Betreft: Zienswijze tweede ontwerpbesluit Dura Vermeer Reststoffen B.V. ,
Ambachtsweg 4 – 4a te Nijmegen dd 12 november 2014. Zaaknummer
Z12.017113

De Gelderse Natuur en Milieufederatie (GNMF) en Leefmilieu hebben kennis genomen van de tweede ontwerpvergunning van Dura Vermeer Reststoffen B.V (dd 12 november 2014; zaaknummer Z12.017113). Het betreft het breken en zeven van maximaal 200.000 ton beton-, metselwerk-, en asfaltpuin per jaar en het mengen van maximaal 12.000 ton puingranulaat en cement per jaar.

1a. Terreininrichting met afscherming van de puinbreker door eigen product. In de eerste ontwerpvergunning werd de puinbreker omgeven door puinhopen van 9 meter hoog. De puinbreker is gesitueerd in de zuid-west hoek in een inham van puinhopen.

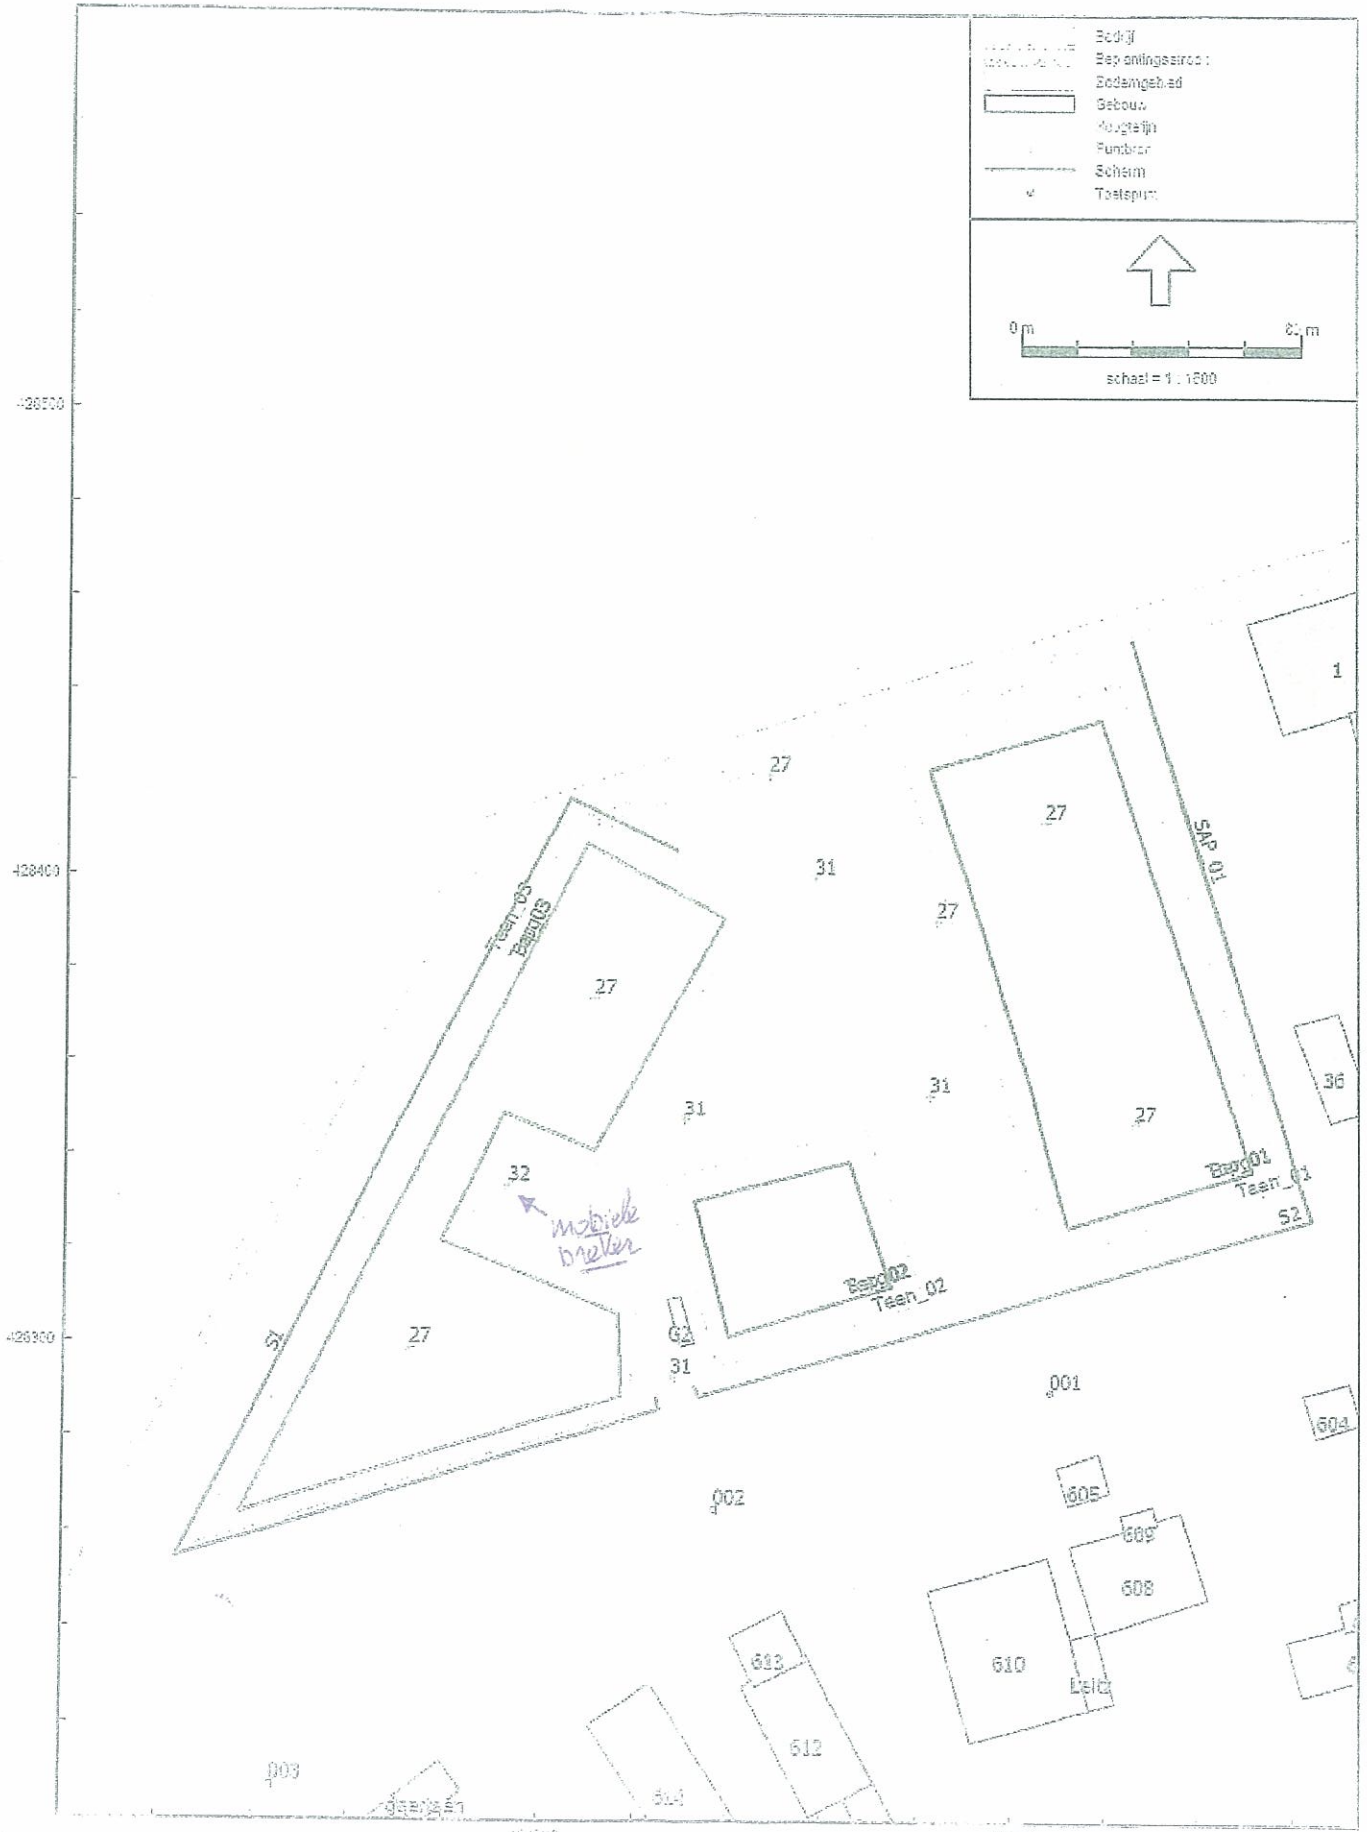
- de afstand van de afscherming tot de puinbreker.
- een goede argumentatie waarom de hoogte van de afscherming slechts 3 meter bedraagt. De hoogte van minimaal 9 meter uit de eerste ontwerpvergunning achten wij een juiste BBT maatregel. Zelfs de geluidsafscherming in de vigerende vergunning van 5,5 meter hoogte rond de puinbreker is ten onrechte verlaten.
- de motivatie waarom een afscherming aan de oostzijde het minst prioritair is.

- een betere afscherming van de puinbreker door eigen product. In de eerste ontwerpvergunning werd de puinbreker omgeven door puinhopen van 9 meter. De puinbreker is gesitueerd in een inham van puinhopen. Zie bijlage 1a.

10. Terreininrichting zoals voorgesteld in de tweede ontwerpvergunning. De puinbreker is gesitueerd op het noordelijk deel van het bedrijfsterrein. Puinhopen aan de rand van het bedrijfsterrein zijn minimaal 3 meter hoog.

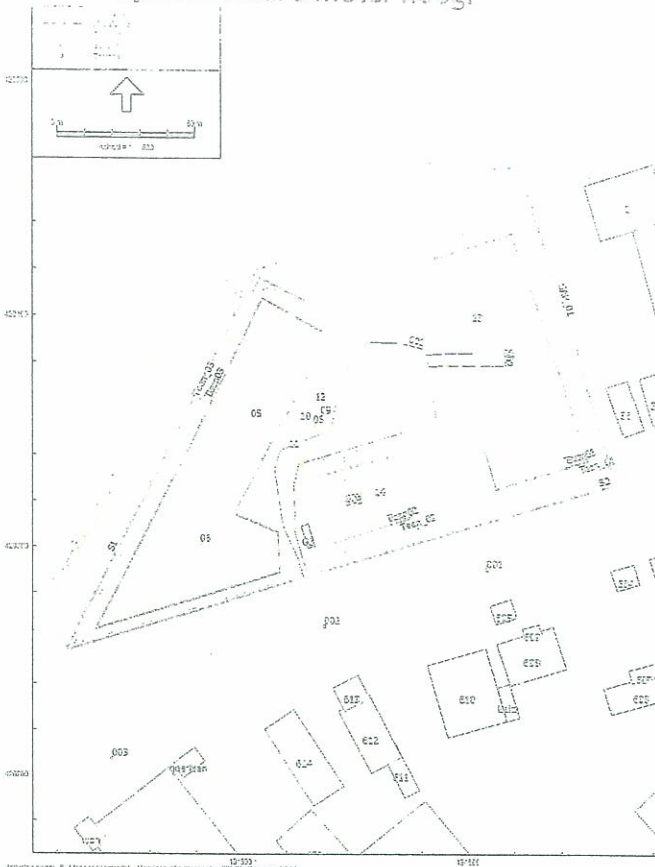
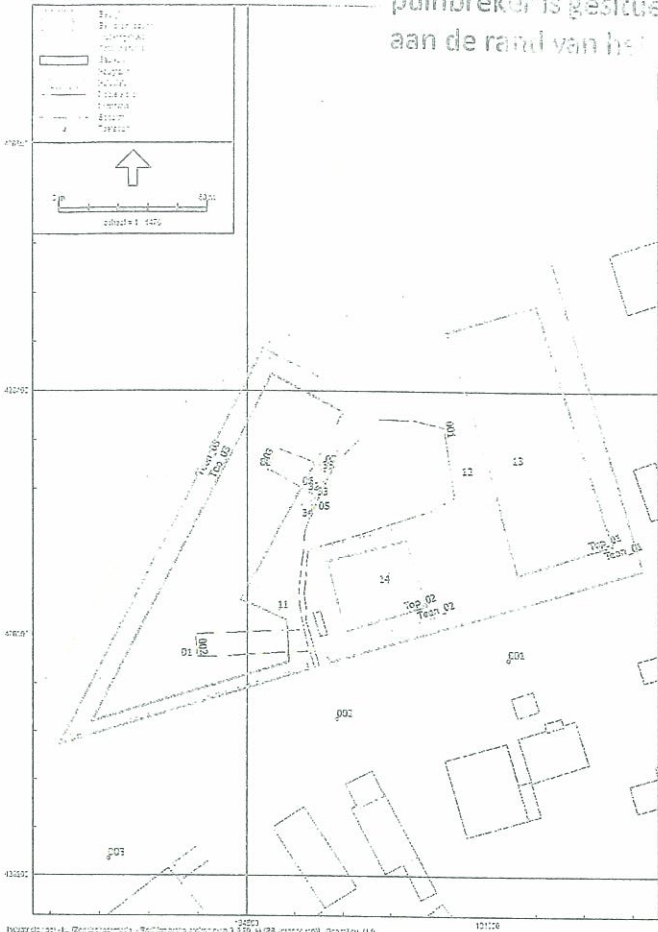
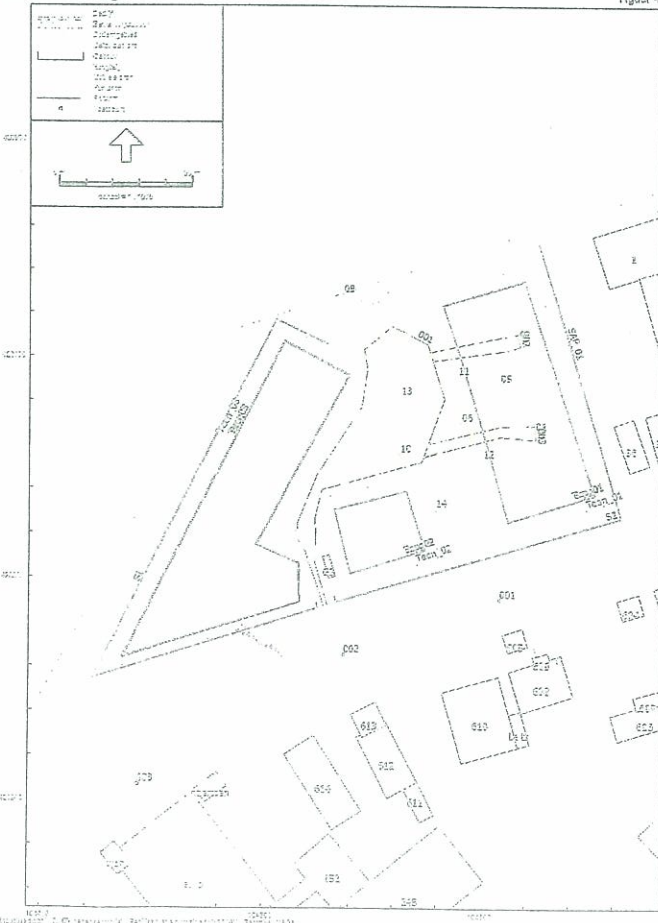
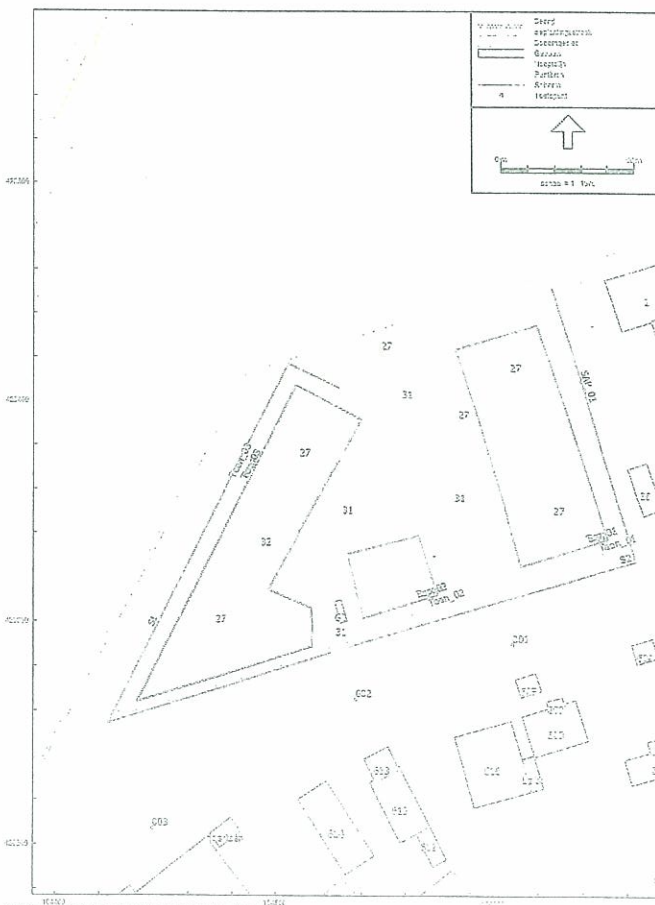
* De geluidsberekeningen zijn gemaakt op basis van een bedrijfssituatie waarbij de puinbreker in het noordelijk deel – het verst gelegen van de woonbebouwing – is geplaatst (zie bijlage 1b). Zie figuur 2 in het akoestisch onderzoek. Dit geeft een te rooskleurige situatie. Het is zeker geen worst case situatie zoals in het geluidsrapport wordt gesteld (zie pagina 8). Dat geldt ook voor de bedrijfssituatie bij het mengen.

- de routing van de vrachtauto's is minder optimaal door de nieuwe positie van de puinbreker midden op het terrein.

2. Ligging zonebewakingspunten Z9, Z14 en Z15. Ligging geluidgevoelig object MTG06, woning Energieweg 19.

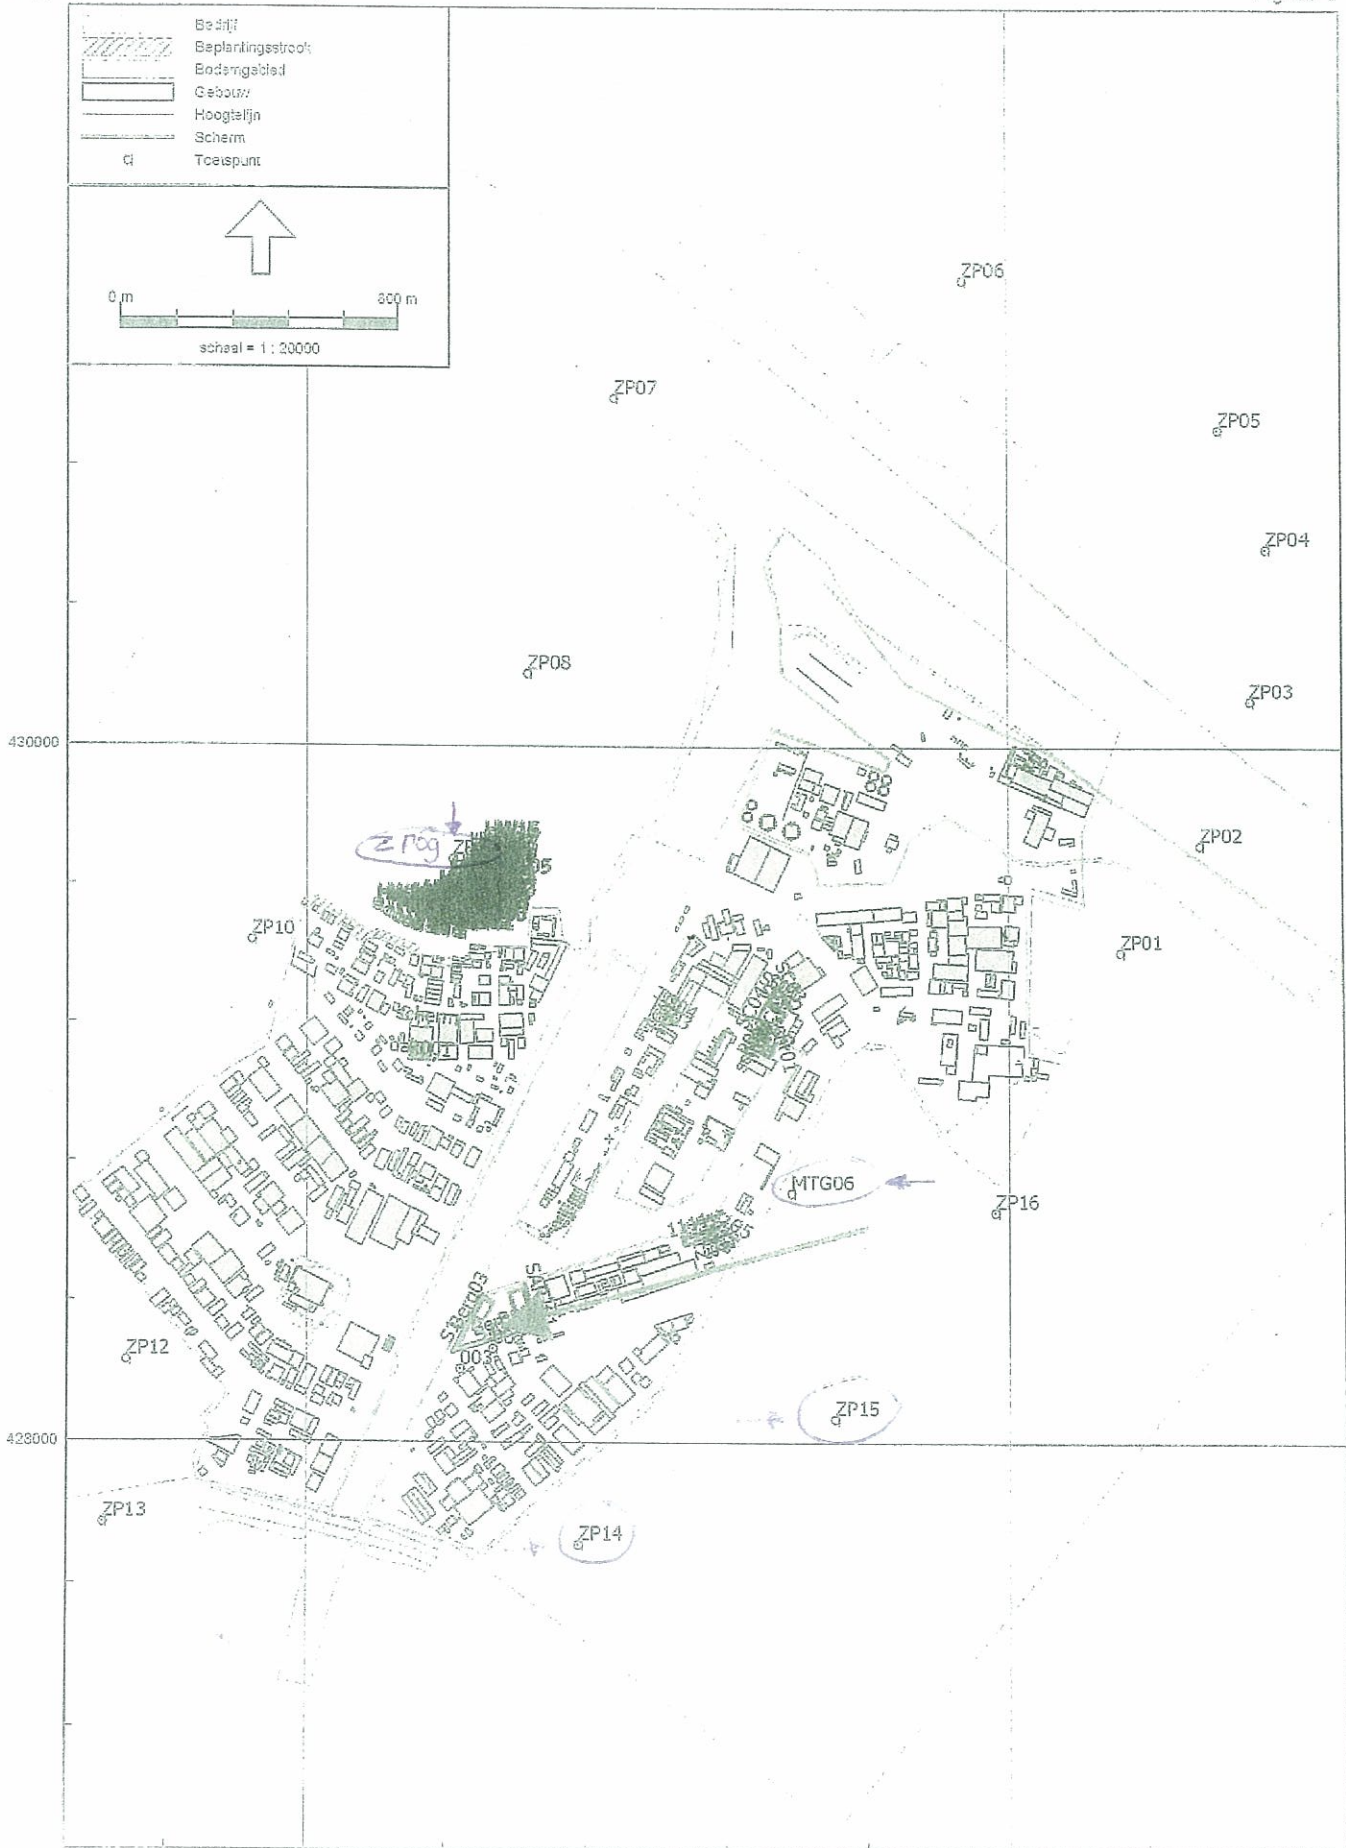
- er wordt niet duidelijk gemaakt waarom alleen voor de woning Energieweg 19 (gelegen op 1000 meter van de puinbreker; meetpunt MTG06, zie bijlage 2) een maximaal toelaatbare geluidsbelasting (MTG) is vastgesteld en niet voor de woningen aan de Dr. De Blécourtstraat en op de hoek Blécourtstraat-Kerkstraat die op een afstand van 500 meter van de puinbreker zijn gelegen.

- de langtijdgemiddelde beoordelingsniveau is ten opzichte van de eerste ontwerpvergunning sterk verslechterd. Dat blijkt uit onderstaande tabel 1. Op zonebewakingspunt 14 en 15 is de verhoging van het langtijdgemiddelde beoordelingsniveau resp. 10 en 8 dB(A).

Op zonebewakingspunt 14 is het maximale geluidsniveau verhoogd van 43 naar 49 dB(A), nog maar 1 dB(A) onder de geluidsnorm van 50 dB(A).

3. Ligging controlepunten 001, 002 en 003.

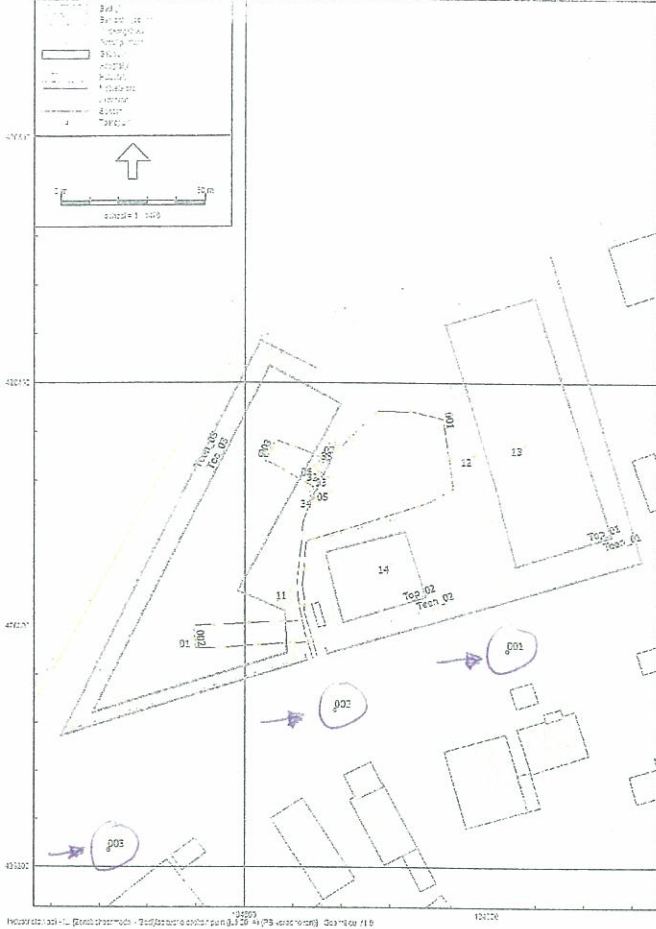
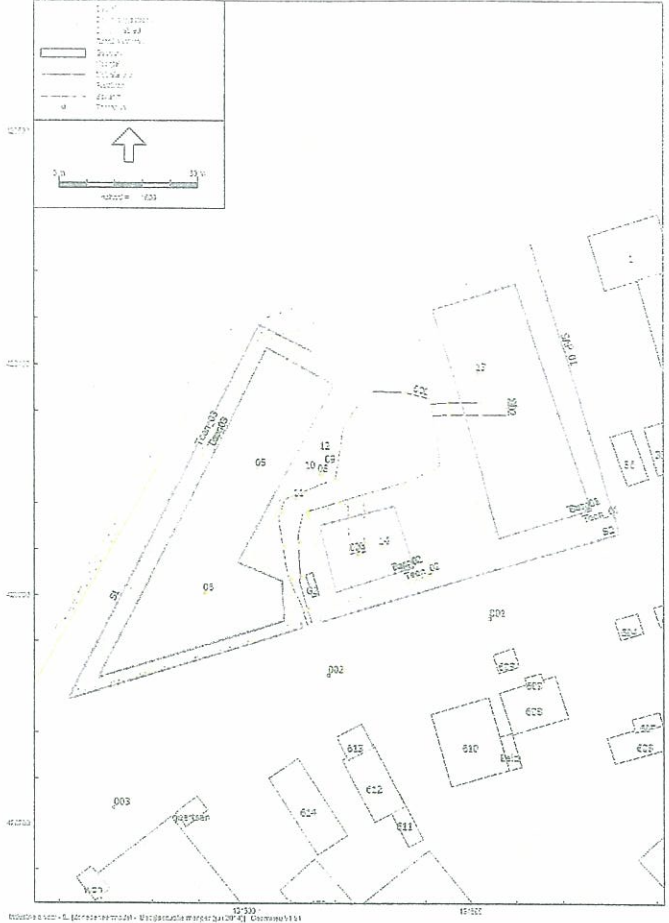
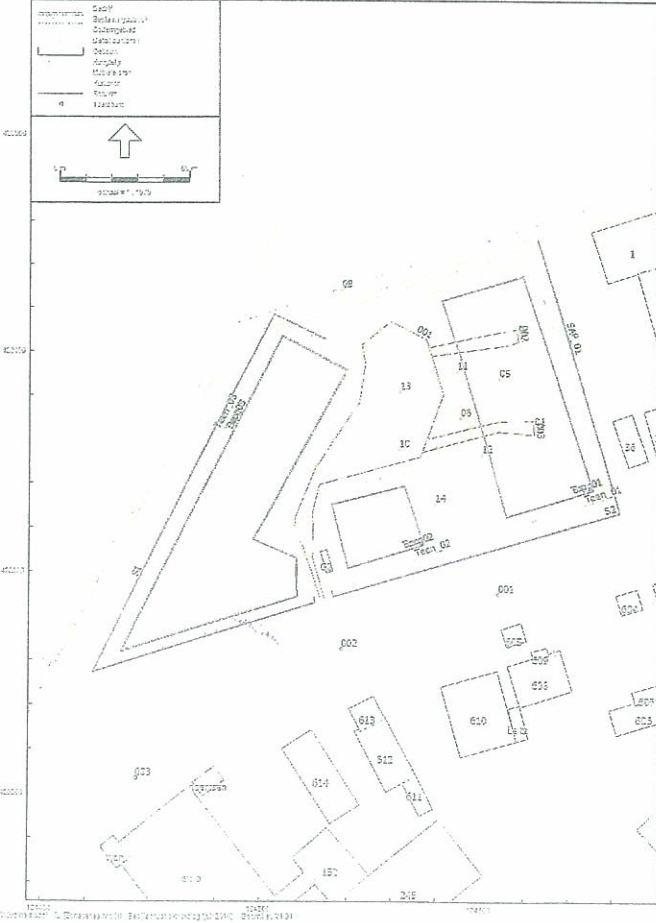
- het maximale geluidniveau is ten opzichte van de eerste ontwerpvergunning sterk verslechterd. Dat blijkt uit onderstaande tabel 2.
